Министерство путей сообщения СССР  
ГИПРОТРАНССИГНАЛСВЯЗЬ  
Январь 1989 Шифр ЭЦБ76, ЭЦМ59 № 1247/1269 Составил А.З.Крупинский

## УКАЗАНИЯ

по проектированию устройств автоматики, телемеханики и связи  
на железнодорожном транспорте

Изменения в типовых проектных решениях  
"Увязка электрической централизации  
блочной системы с различными  
устройствами", МРЦ-15-80, 501-05-19.

Рис. I

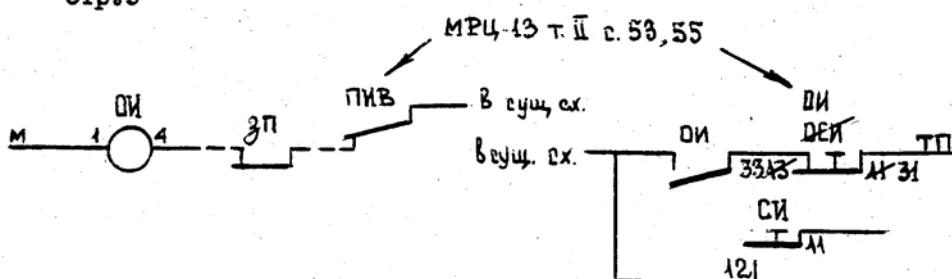
I.1. Контакты реле ЗП и ПИВ (см.рис.1) в схему реле ОИ введены для выключения режима и индикации снятия извещения при нажатии ДСП кнопки "закрытия переезда ЗП" или "извещения И".

Рис. 2

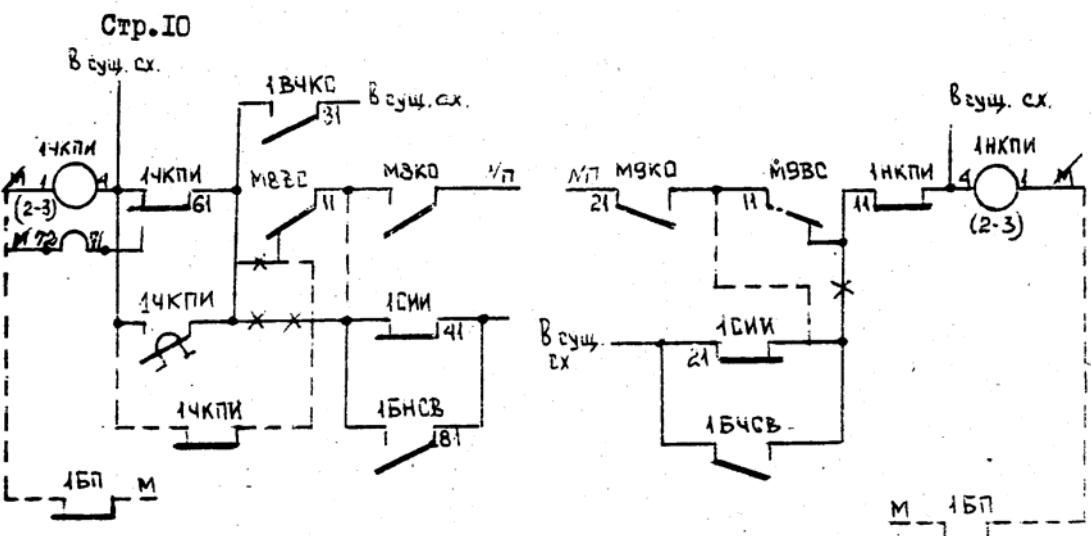
I.2. Контакт реле М8ВС (см.рис.2) введен последовательно с контактами 4I-42 ІСИИ, 8I-82 ІБНСВ в схему реле ГЧКПИ и контакт 3I-33 ІБНСВ (см.рис.8) исключен из схемы реле М8ВС для дачи извещения на переезд при осаживании нечетного поезда (после прибытия, расцепки, размещения на участках ІАП, ІВП) по светофору М8 с последующим отправлением по светофору НІ.

I.3. Контакты ІБП (см.рис.2 и 3) включены в схемы реле ІНКПИ и ГЧКПИ в связи с введением белого огня для автомобильного и гужевого транспорта на переездах – контактами ІБП осуществляется дача извещения при нахождении подвижной единицы на участке ІБП.

I.4. Изменение схемы включения блока выдержки времени ПВВ (БВМШ) и (см.рис.4) введение фронтового контакта ГЧКПИ последовательно с II-І3 М8ВС в схему реле ГЧКПИ (см.рис.2) вызвано исправлением допущенной ошибки.

Рис. 5

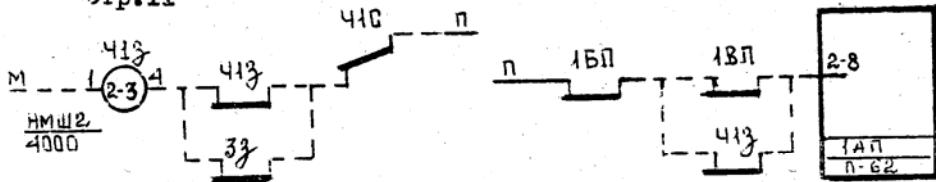
I.5. Введение реле ЧІЗ и включение (см.рис.5) контактов ІВП, ЧІЗ в схему реле (клещма 2-8 блока ІАП П-62) известителя приближения к светофору ЧІ обусловлено необходимостью полного замыкания маршрута по светофору ЧІ при нахождении подвижной единицы на любой рельсовый цепи I-го пути.

Рис. 6

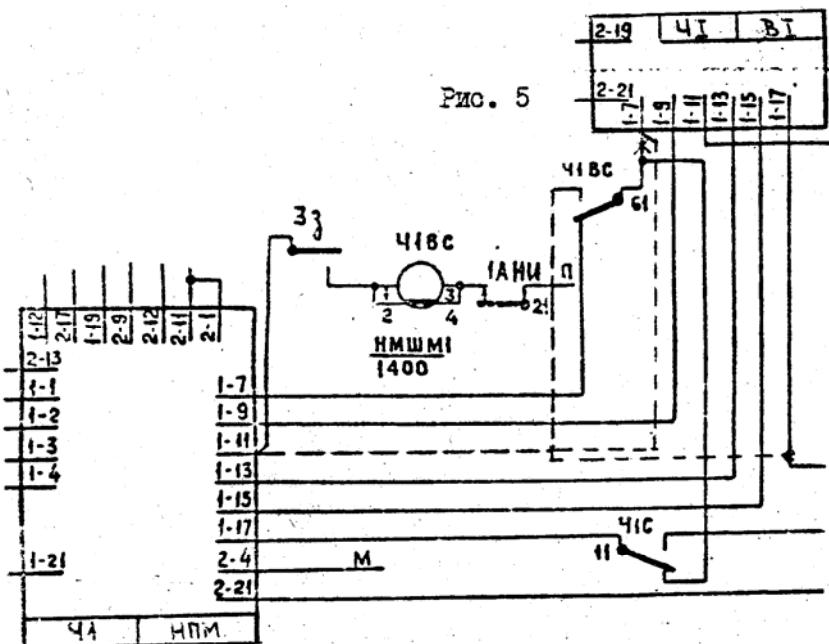
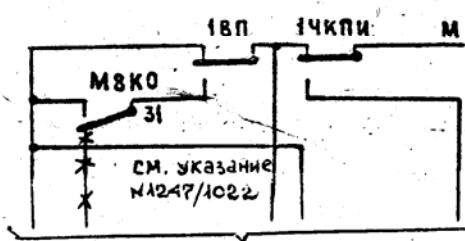
1.6. Изменение включения 6I-62-63 контакта реле Ч1ВС (см.рис.6) в схемах блоков Ч1 НПМ-69 и Ч1 В1 обусловлено тем, что предыдущее включение не позволяло контролировать целостность лампы разрешающего огня в схеме сигнального реле блока Ч1 В1 при невозбуждении повторителя сигнального реле Ч1С.

Рис. 9

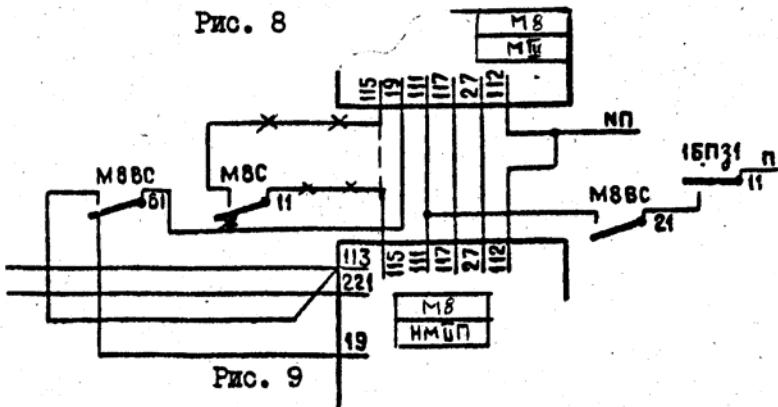
1.8. Исключение контакта II-12-13 реле М9С (см.рис.9) из схем включения блоков М9 МШ и М9 НМШ выполнено для контроля горения лампы разрешающего показания при невозбуждении неблокочного повторителя маневрового сигнального реле М9С.

Рис.18

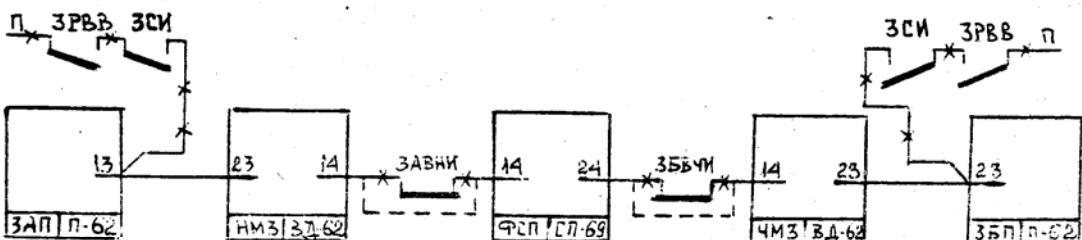
3.1. Фронтовые контакты ЗАВИ и ЗАВЧИ исключены (см.рис.I8) из 4 цепи межблочных соединений для возможности размыкания маршрута по светофору НМЗ или ЧМЗ, если был накоплен поездной маршрут на ЗАП или ЗБП.

Реле ЗАЧСВ, ЗБНСВ ликвидировать Реле ФУЗ установить типа  
HMIII-I440

Рис.19

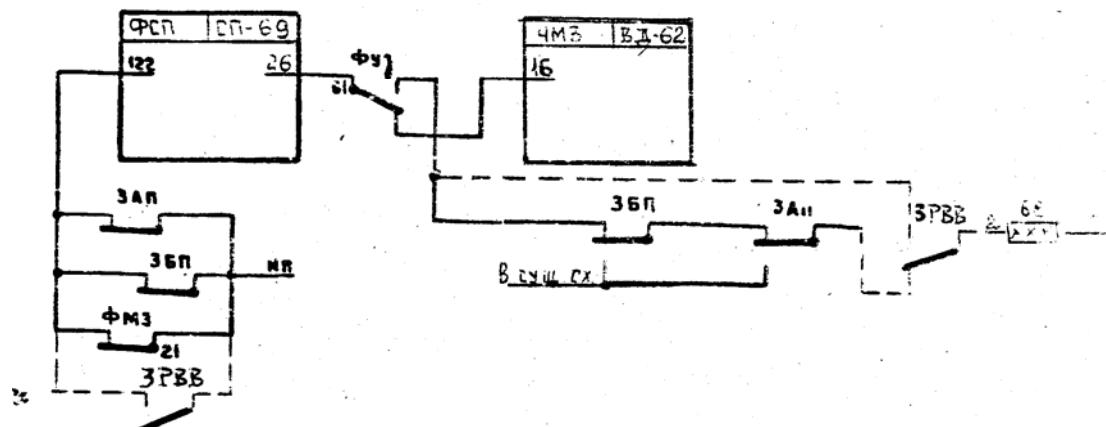
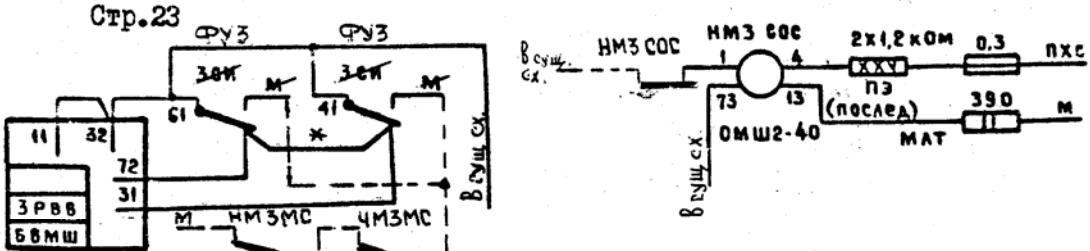
3.2. Схема реле ЗСИ (см.стр.20 альбома) не позволяет разомкнуть секцию ФСП при оставлении в нечетном поездном маршруте вагонов на ЗАП и освобождении ЗБП, поэтому реле СИ ликвидируется, блок выдержки времени включается контактами реле ФУЗ (см. рис.20). Размыкание секции ФСП и снятие лобовых исключений в поездном маршруте будет происходить после срабатывания блока ЗРВВ, возбуждения путевого реле в блоке ФСП (см.рис.19) и срабатывания внутри блока ФСП реле Р.

Рис. 23

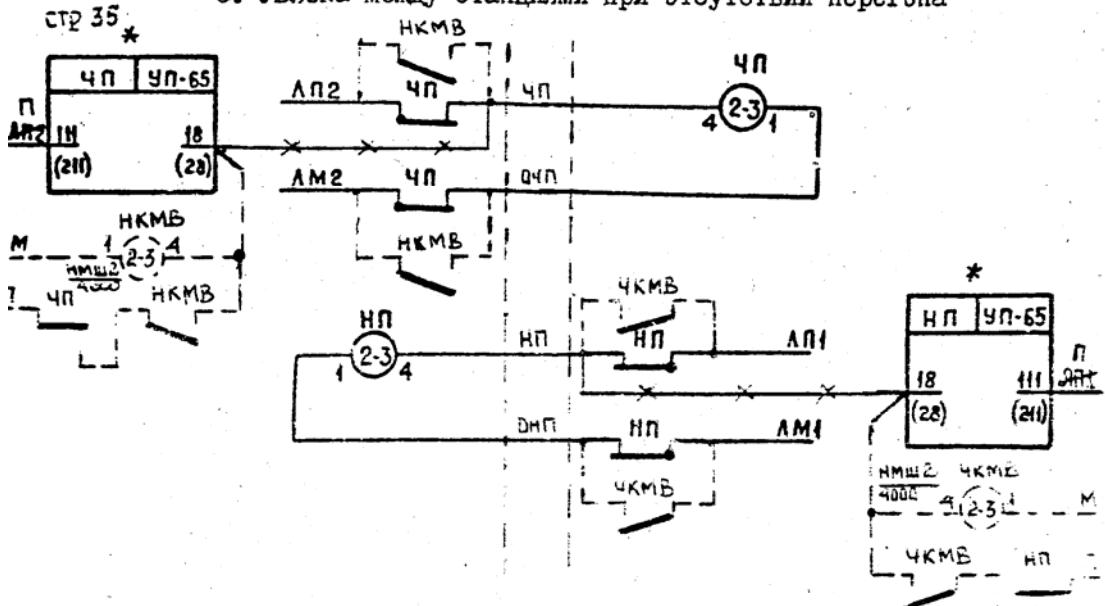
5.1. Реле НКМВ, ЧКМВ (см.рис.23) введены для шунтирования контактов реле ЧП, НП в прямом и обратном проводах увязки; контакт путевого реле в цепи блокировки реле НКМВ (ЧКМВ) введен для исключениядачи извещения на соседнюю станцию после выезда подвижной единицы на участок пути в маневровом маршруте.
